Παναγιώτα (Νάγια) Γρηγοράκου
Βουλευτής Λακωνίας
ΠΑΣΟΚ - ΚΙΝΗΜΑ ΑΛΛΑΓΗΣ

ΕΡΩΤΗΣΗ

Θέμα: Τρία νέα αιολικά πάρκα στη Μάνη απειλούν τον αρχαιολογικό χώρο του Μυστρά.

Πίνακας 8-13: Χώροι Πολιτιστικής Κληρονομιάς στην περιοχή μελέτης στην περιοχή του έργου της ηλεκτρικής διασύνδεσης

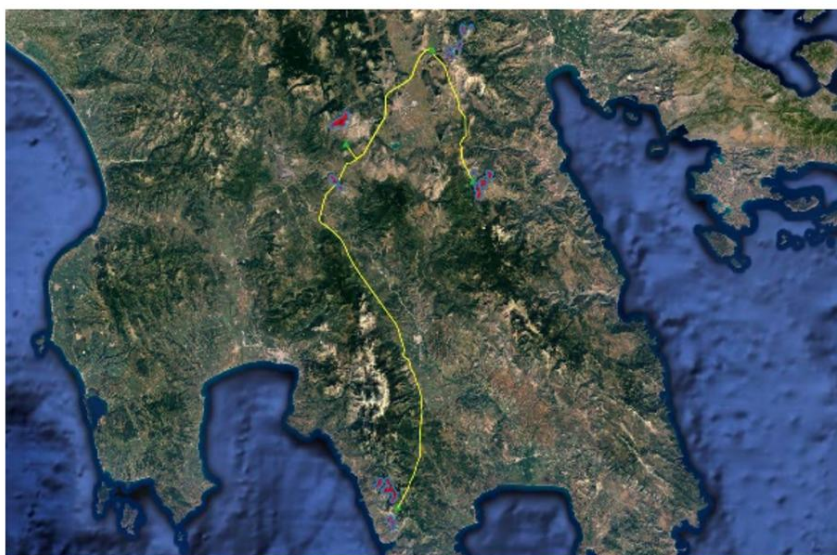
Η αναφορά στον πίνακα της σελίδας 8-139 δηλώνει ότι η απόσταση των καλωδίων από τον αρχαιολογικό χώρο του Μυστρά θα είναι «0», δηλαδή το έργο θα βρίσκεται μέσα στον αρχαιολογικό χώρο:

Εικόνα 6-14: Οριζοντιογραφία Όδευσης Υ/Σ MORES II προς το νέο ΚΥΤ Νεσπάνης

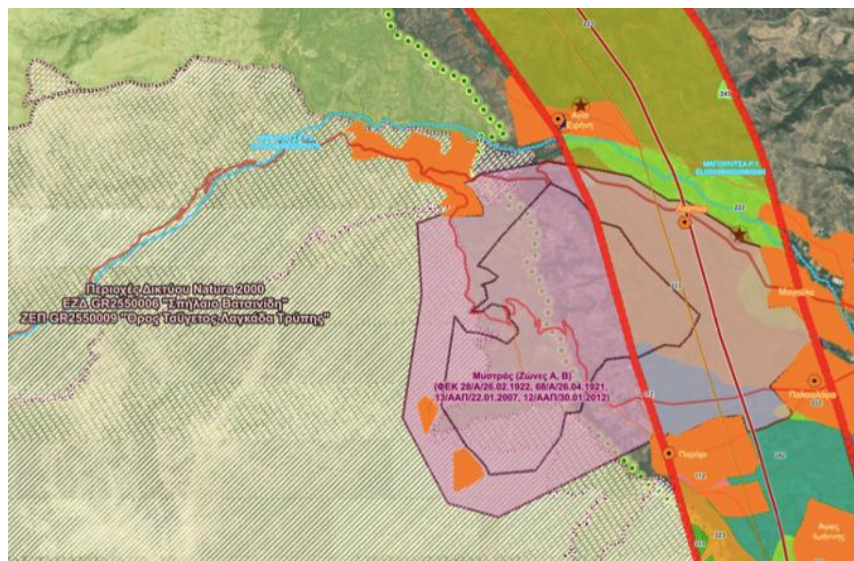
Σε άλλο σημείο της η Μελέτη Περιβαλλοντικών Επιπτώσεων αποτυπώνει την γενική πορεία της εναέριας διασύνδεσης περιληπτικά μέσω ενός χάρτη (σελίδα 6-30), πάλι χωρίς αναφορά στον Μυστρά (βλ. απεικόνιση παρακάτω):
